Por este medio hacemos entrega de la segunda información aclaratoria del proyecto "RECUPERACIÓN DE FINCA N°294788 Y N°294790 MEDIANTE RELLENO, CONFORMACION Y ADECUACION DE TERRENO" el cual se desarrollará sobre las fincas N°294788 Y N°294790, ubicadas en el Corregimiento de Punta Chame, Distrito de Chame, Provincia de Panamá Oeste.

## RESPUESTA A SEGUNDA SOLICITUD DE INFORMACIÓN ACLARATORIA, SEGÚN LA NOTA QUE SEÑALA:

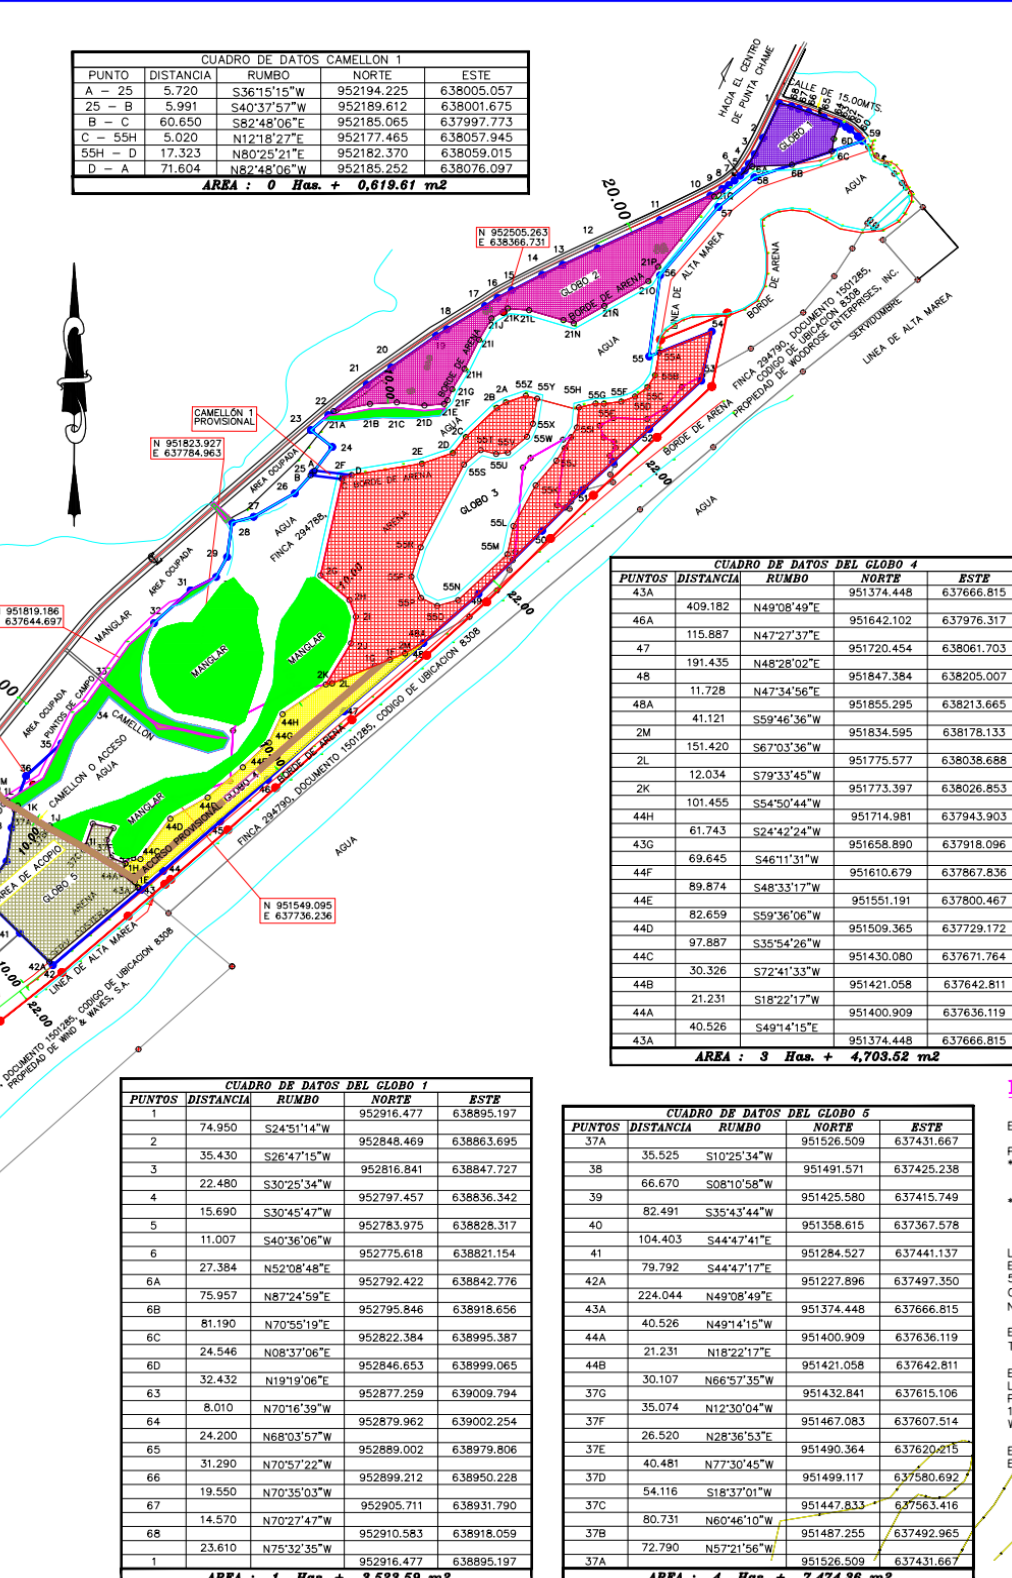
- a. Aclarar la superficie de intervención para cada uno de los globos (1, 2, 3, 4 y 5) que involucra el proyecto e incluir las coordenadas de los mismos, realizando los ajustes necesarios para excluir de los mismos las áreas de protección del manglar y flujo y reflujo del canal existente.
- b. Presentar superficie y las coordenadas del área de protección del flujo y reflujo del canal existente; toda vez que el canal de agua está ingresando a una parte del área desarrollable del proyecto.
- c. Presentar ilustración donde se permita visualizar las áreas a intervenir vs las áreas que quedarán sin intervención.

Una vez revisado mediante inspección en el sitio y revisar las respuestas dada en la primera solicitud de información complementaria podemos aportar las superficies de intervención para cada uno de los globos de terreno que involucra el proyecto con sus respectivas coordenadas, respetando las áreas de protección del manglar y canal de flujo y reflujo de agua de mar:

*DESGLOSE DE AREAS A DESARROLLAR*

AREA DEL GLOBO 1		1	Has. +	3,523.59	m <sup>2</sup>
AREA DEL GLOBO 2		5	Has. +	7,128.34	m <sup>2</sup>
AREA DEL GLOBO 3		12	Has. +	4,923.67	m <sup>2</sup>
AREA DEL GLOBO 4		3	Has. +	4,703.52	m <sup>2</sup>
AREA DEL GLOBO 5		4	Has. +	7,474.36	m <sup>2</sup>
<b>TOTAL</b>		<b>27</b>	<b>Has. +</b>	<b>7,753.48</b>	<b>m<sup>2</sup></b>

*POLÍGONOS A DESARROLLAR  
Y CAMELLONES*

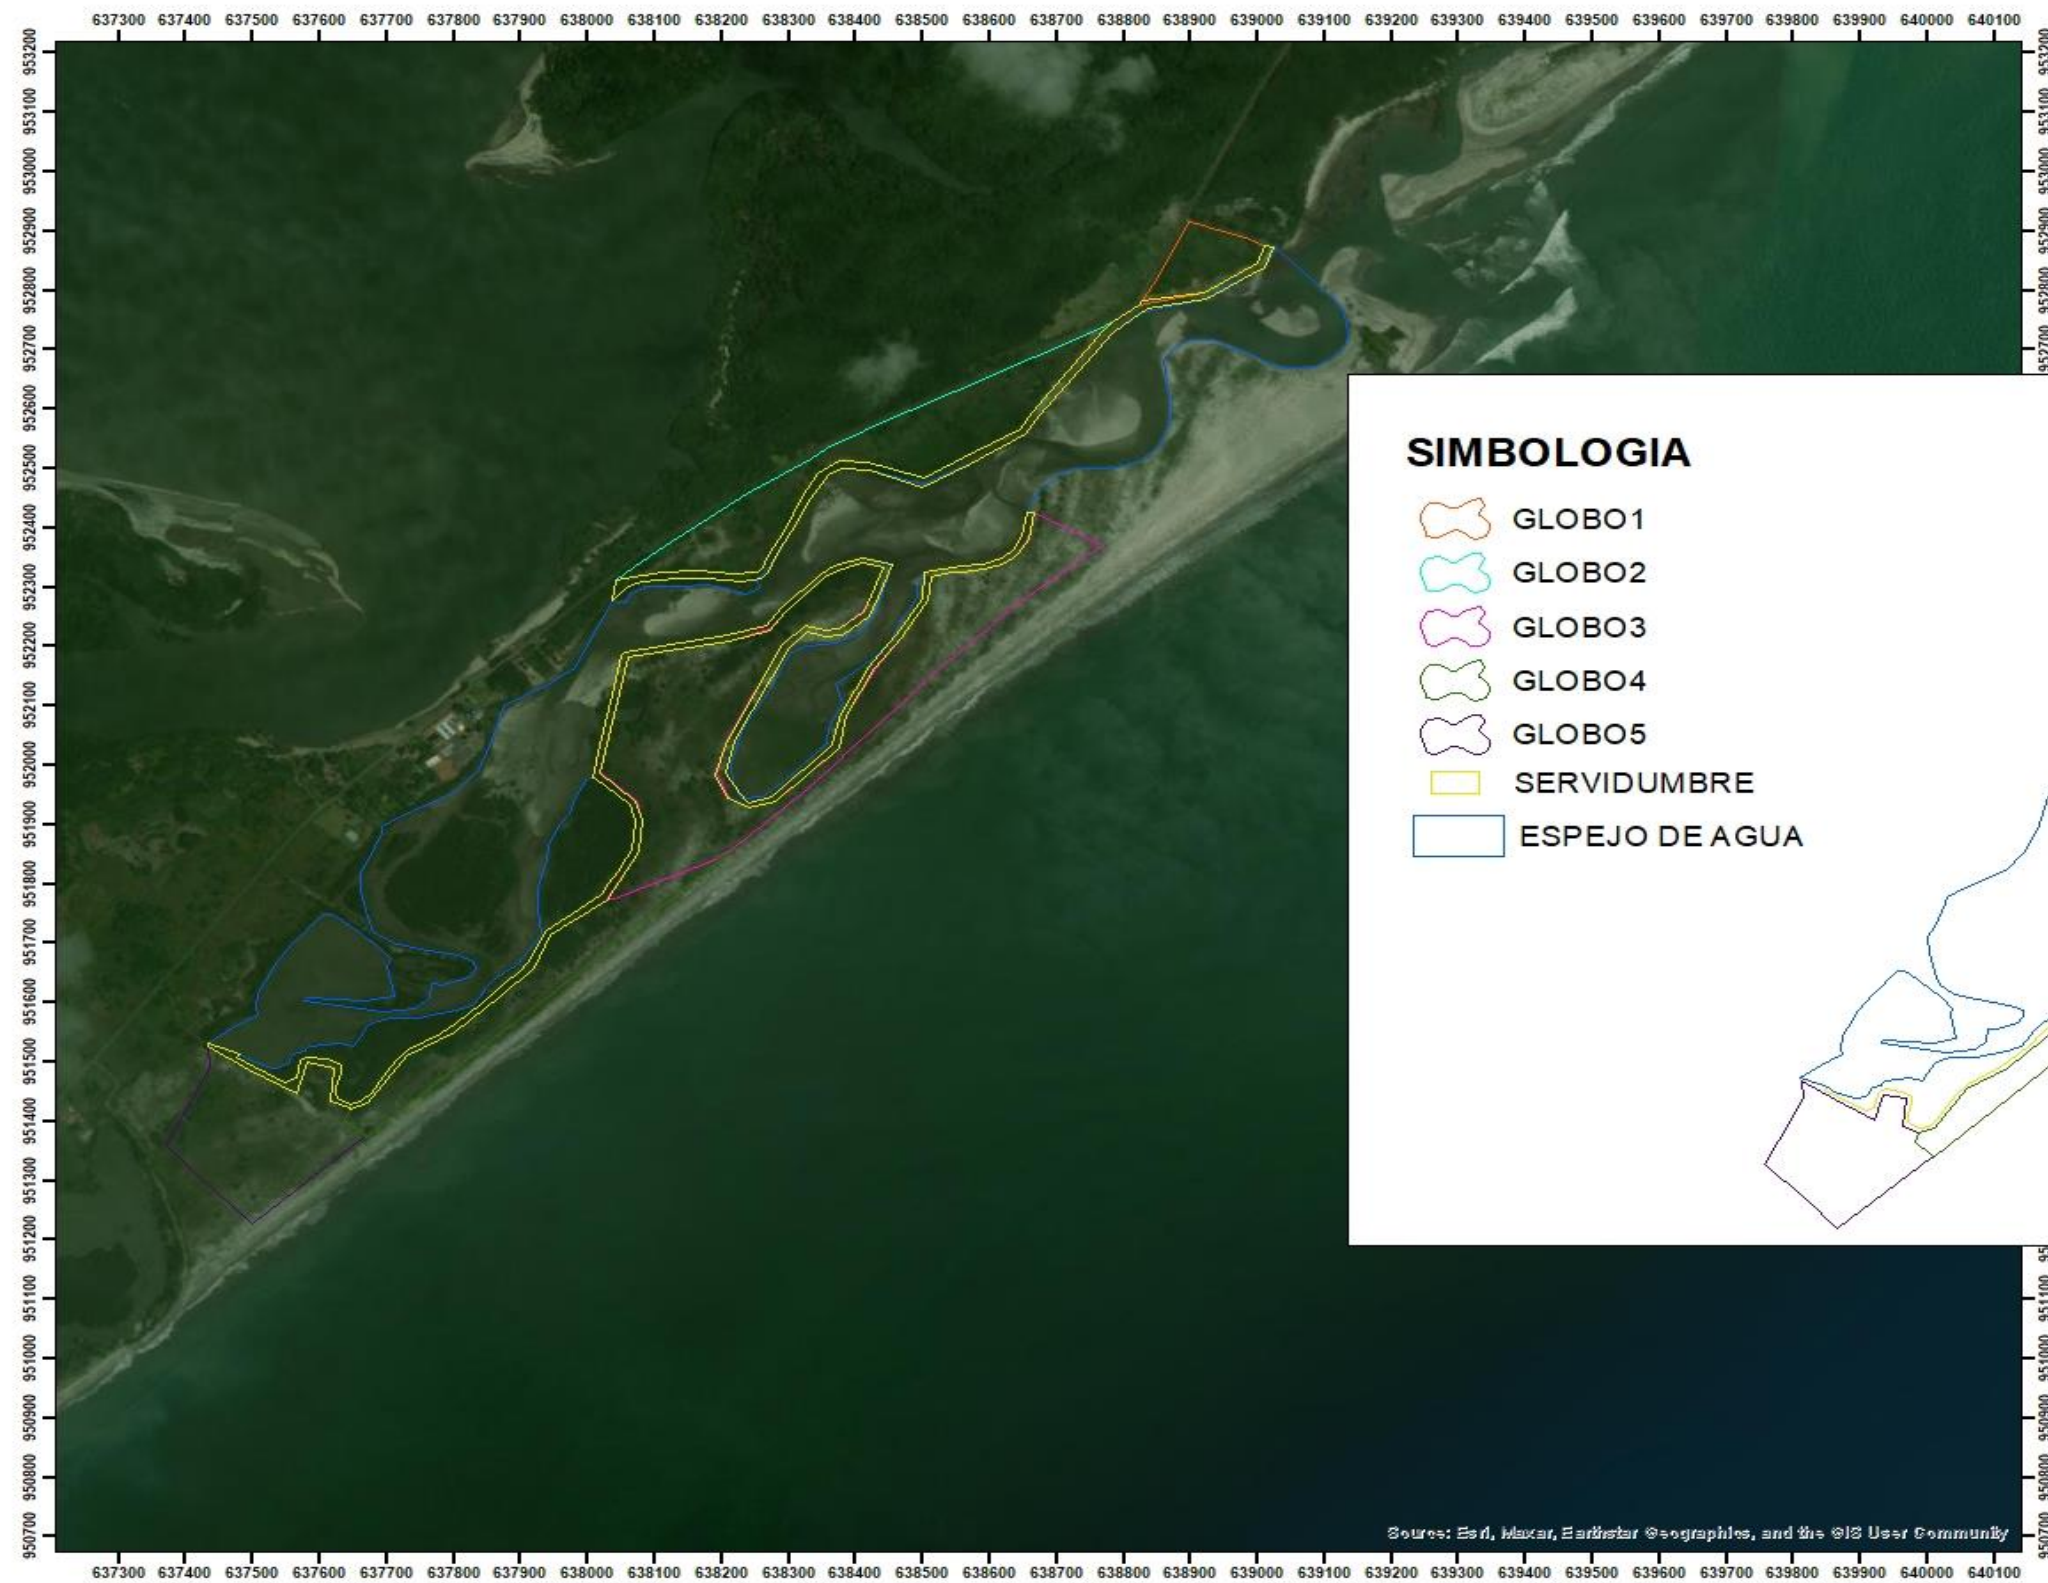
b. Presentar superficie y las coordenadas del área de protección del flujo y reflujo del canal existente; toda vez que el canal de agua está ingresando a una parte del área desarrollable del proyecto.

- ✓ Superficie del área de protección del flujo y reflujo del canal existente es de 44,209.35 m<sup>2</sup>.
- ✓ Las coordenadas del área de protección del flujo y reflujo del canal existente

AREA DE SERVIDUMBRE 44,209.35

➤ Plano / imagen que sirve de ilustración donde se permita visualizar las áreas a intervenir vs las áreas que quedarán sin intervención

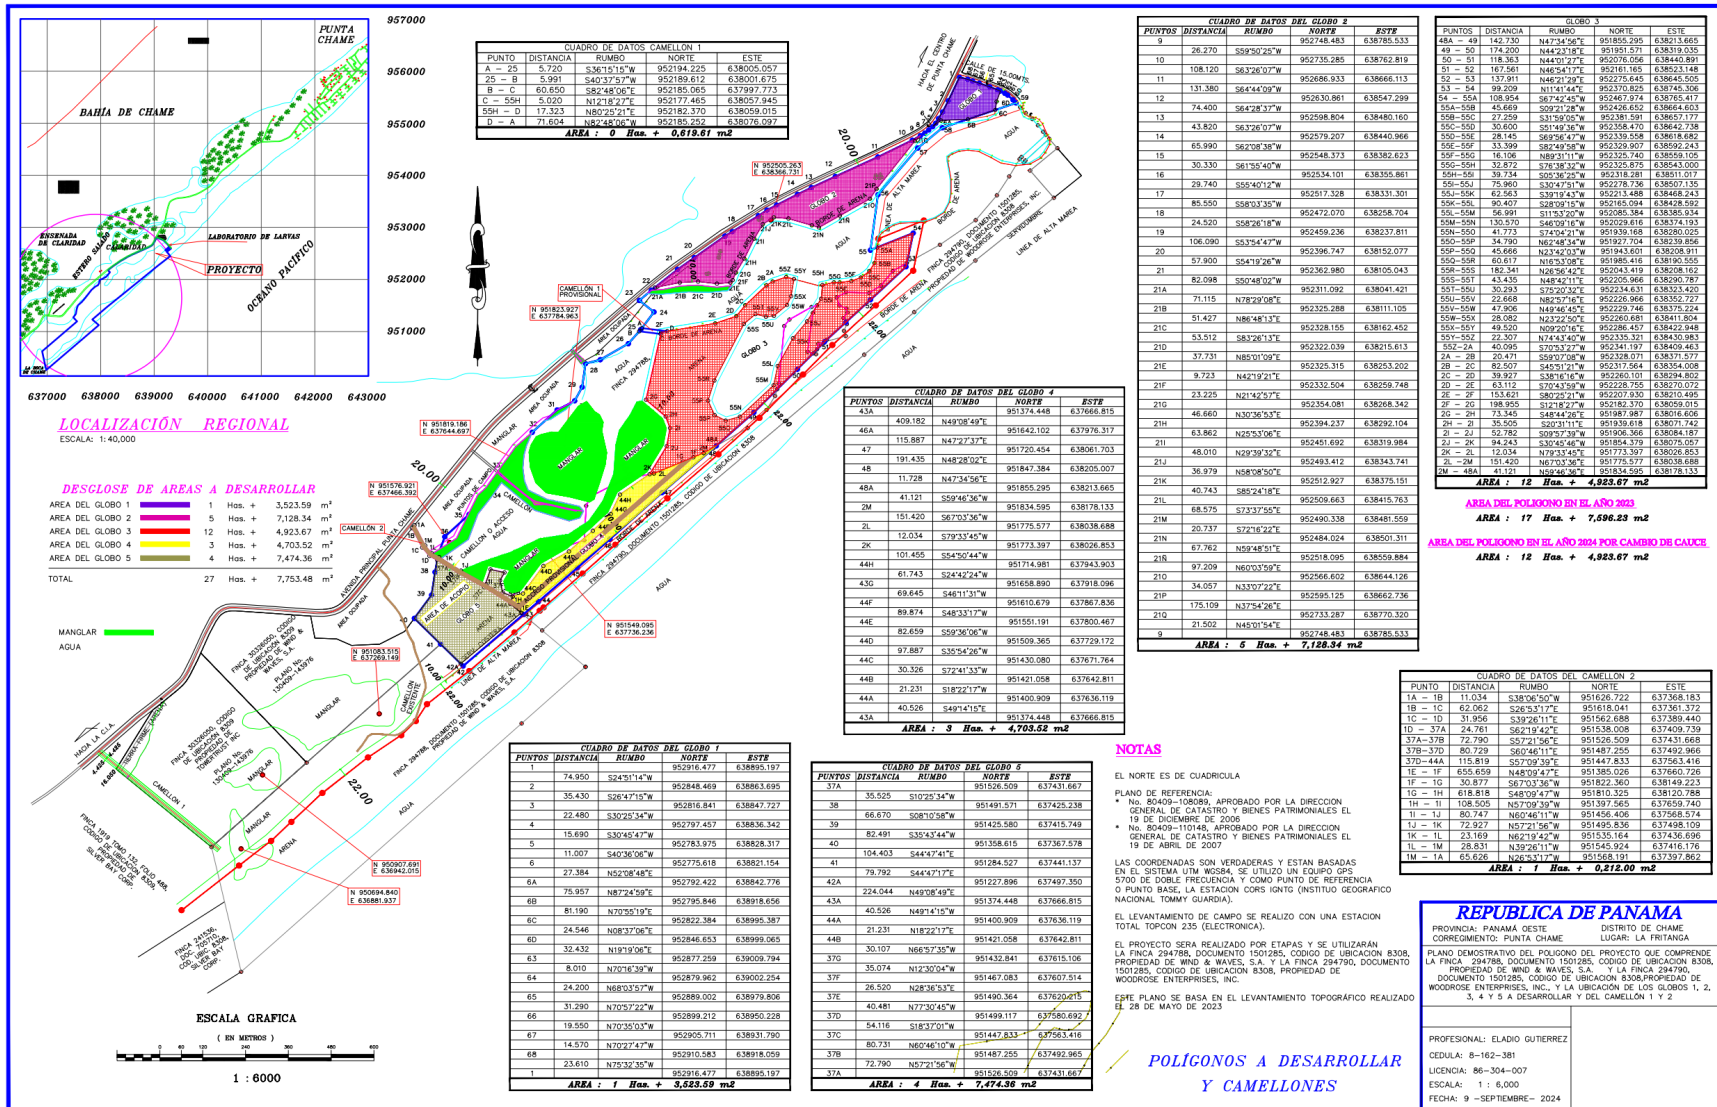
- c. Presentar ilustración donde se permita visualizar las áreas a intervenir vs las áreas que quedarán sin intervención.

- Descripción de áreas donde según la planificación se intervendrá vs áreas sin donde según lo planificado no se intervendrá

Áreas donde según la planificación se intervendrá	Áreas sin intervención
<ul style="list-style-type: none"> <li>✓ Globo N° 1, superficie de 1 hectárea más 3,523.59 m<sup>2</sup>, finca N° 294788</li> <li>✓ Globo N° 2, superficie de 5 hectárea más 7,128.34 m<sup>2</sup>, finca N° 294788</li> <li>✓ Globo N° 3, superficie de 12 hectárea más 4,923.67 m<sup>2</sup>, finca N° 294790</li> <li>✓ Globo N° 4, superficie de 3 hectárea más 4,703.52 m<sup>2</sup>, finca N° 294790</li> <li>✓ Globo N° 5, superficie de 4 hectárea más 7,474.36 m<sup>2</sup>, finca N° 294788</li> </ul>	<ul style="list-style-type: none"> <li>✓ Área de servidumbre y protección: Diez (10) metros en el entorno de toda el área de flujo y reflujo de agua de mar o sea el canal y áreas con mangle que pegue a tierra firme, este hace un área total de 44,209.35 m<sup>2</sup>.</li> <li>✓ Área de los polígonos o globos con mangle: En el área de flujo y reflujo de agua de mar o sea el canal encontramos cuatro (4) polígonos con mangle los cuales suman una superficie total: 109,572.56 m<sup>2</sup> o sea 10.9 hectáreas: <ul style="list-style-type: none"> <li>• Polígono N° 1= 23, 860.08</li> <li>• Polígono N° 2= 39,534.80</li> <li>• Polígono N° 3= 42,988.92</li> <li>• Polígono N° 4= 3, 189.34</li> </ul> </li> <li>✓ Área de flujo y reflujo o sea canal existente: Cabe destacar que esta área no será intervenida e involucra un área total de 33 ha + 155647 m<sup>2</sup></li> </ul>

## GLOBOS POR INTERVENIR

# AREAS SIN INTERVENIR

*Figura 2 - Sección referencial para el relleno*

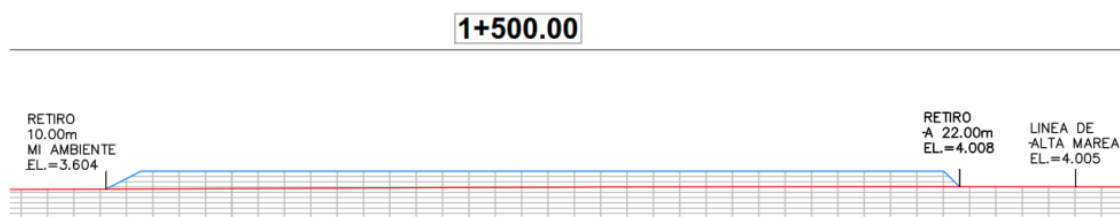
- a. Establecer dentro de un plano la altura de las posibles carreteras, que interconectan los 5 terrenos que no están contempladas en el documento y en el canal existente, basándose en que el relleno será en forma de terrazas de 7 metros.
- b. Establecer que se hará con el canal existente, que cada día sigue ampliando su caudal y reduciendo la línea de marea.
- c. Indicar qué medidas se realizarán para evitar la erosión.
- d. Indicar de qué manera se realizarán la conformación de los taludes con los niveles de agua actuales.

**Características técnicas del relleno:** Cumpliendo con lo establecido y acordado se dejará un retiro externo de 22 metros desde la línea de alta marea y un retiro interno de 10 metros en la sección del canal natural central. Como ejemplo se incluye una imagen de la sección 01k+500

Los espesores del relleno son variables dependiendo de las cotas topográficas y la superficie final establecida a los 7.00 metros sobre el nivel del mar (msnm). En la siguiente figura se establece una proporción referencial.
